SOCIETA' AGRICOLA BIOLOGICA FILENI S.r.l.

**OGGETTO: Rilascio del PAUR - Provvedimento Autorizzatorio Unico Regionale relativo al progetto denominato “Ristrutturazione aziendale mediante demolizione e ricostruzione di allevamento avicolo convenzionale esistente”, sito in località Cavallara in Comune di Maiolo (Rimini).
Ditta Proponente: Società Agricola Biologica Fileni Srl.
FASCICOLO n 2/2020 VIA (Regione ER)
Invio integrazioni in risposta alla Vostra nota Prot. num. 116498/2020 del 11/08/2020**

Nota di ARPAE - 23/04/2020

Domini di calcolo (principale e subdominio) e relativa griglia di recettori virtuali

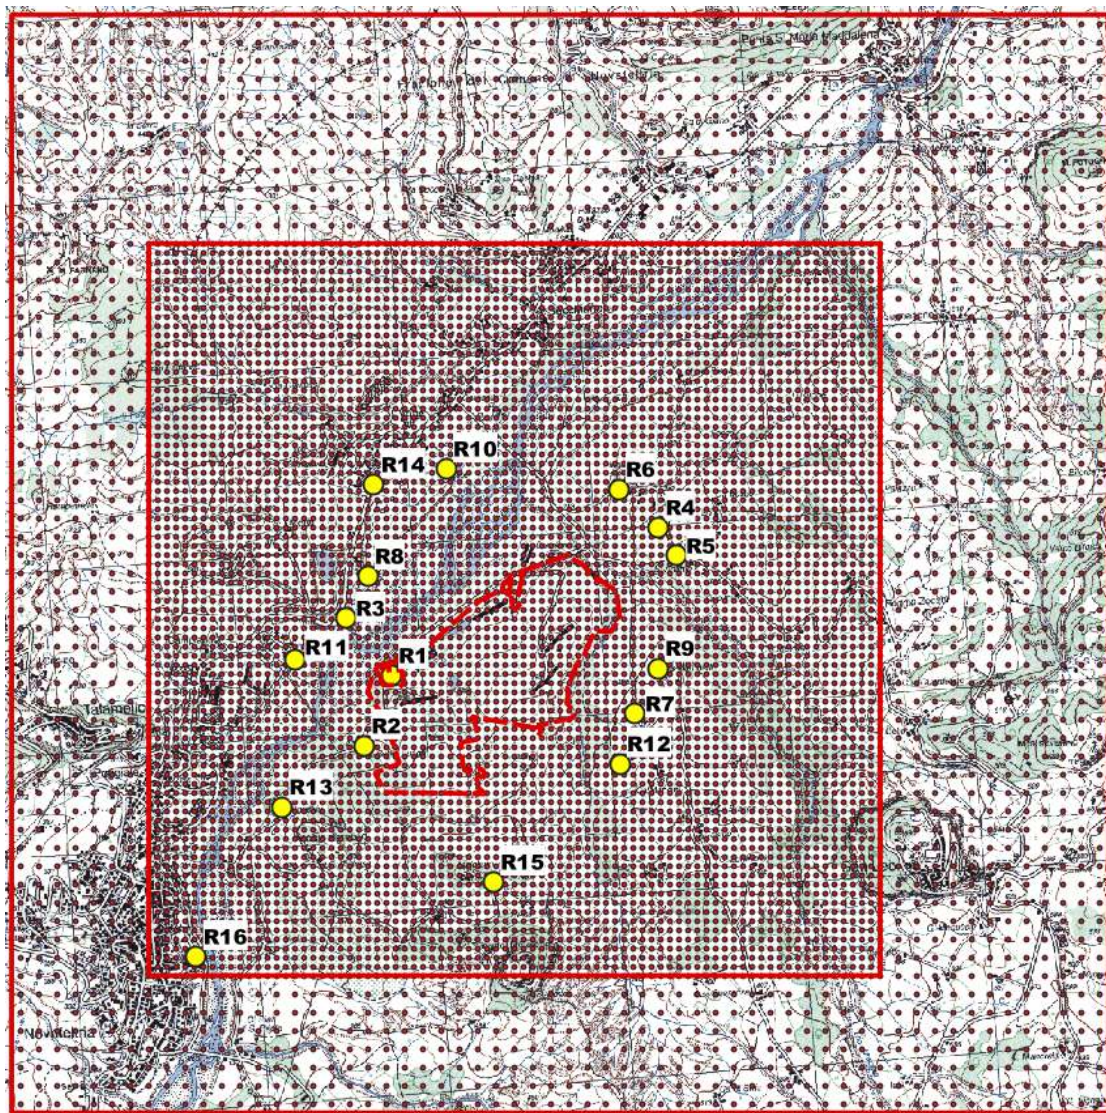
- Relativamente al documento “Studio Impatto Atmosfera” al cap. 5.3 – Area di Studio dove viene riferito che: *“L’area di studio è costituita da un quadrato di 6 km di lato con al centro il sito di progetto”*.

- Si richiede di applicare al dominio di calcolo una nuova simulazione con una area di studio costituita da un quadrato avente 3 Km di lato.

Il dominio di calcolo costituito da un’area di forma quadrata di 6 km di lato è già comprensiva di un’area costituita da una quadrato avente 3 km di lato e quindi più piccola. In altre parole eseguire la simulazione su un sottodominio di dimensioni inferiori porterebbe ai medesimi risultati già forniti.

- L’accuratezza dei risultati di simulazione in corrispondenza dei recettori considerati è indipendente dalle dimensioni del dominio di calcolo in quanto i valori di concentrazione sono stati determinati considerando sia i recettori discreti (calcolo effettuato direttamente sul recettore individuato dalle coordinate geografiche) che a griglia (recettori virtuali distribuiti a griglia nel dominio di calcolo).

- Il dominio di calcolo principale è costituito da un’area di 6 km di lato all’interno della quale sono individuati dei recettori virtuali disposti a griglia con passo minimo di 100 m che rispecchia il passo della griglia del campo meteo. Il passo della griglia è stabilito dalle linee guida modellistiche e deve essere inferiore alla minima distanza tra la sorgente e il recettore più vicino. Essendo la minima distanza tra la singola sorgente e il recettore più vicino (R1) di circa 160 m un passo della griglia di 100 m risulta più che adeguato.

- Lo scopo della griglia di recettori virtuali è quello di poter determinare i valori di concentrazione in ogni punto del dominio per poter realizzare, per interpolazione, una superficie tridimensionale georeferenziata dove il valore di quota (Z) rappresenta la concentrazione calcolata, per poter poi generare, sempre per interpolazione, le isolinee di concentrazione, che vengono quindi tracciate con accuratezza maggiore al diminuire delle dimensioni della cella della superficie tridimensionale (dato raster). Quindi lo scopo di una maggiore risoluzione della superficie tridimensionale ottenibile, sia in fase di simulazione con un passo della griglia inferiore, che in fase di interpolazione con una dimensione della cella più piccola, è soltanto quello di ottenere curve di isoconcentrazione con un andamento più regolare. Lo scopo è quindi esclusivamente qualitativo.

- Nella fase di studio per ottenere una maggiore qualità delle curve di isoconcentrazione è stata quindi effettuata anche una seconda simulazione in un sottodominio di 4 km x 4 km con passo della griglia inferiore (50 m x 50 m) e georeferenziato in modo tale da comprendere tutti i recettori discreti considerati, decentrato verso sud ovest in modo da comprendere l’espansione delle curve di Isoconcentrazione verso nord est.

Eseguire la simulazione in un sottodominio di dimensione 3 km x 3 km per i motivi precedentemente esposti non porterebbe a nessuna variazione in termini di accuratezza dei risultati e peraltro verrebbero “tagliate” tutte le curve di isoconcentrazione esterne al sub dominio perdendo qualità di rappresentazione.
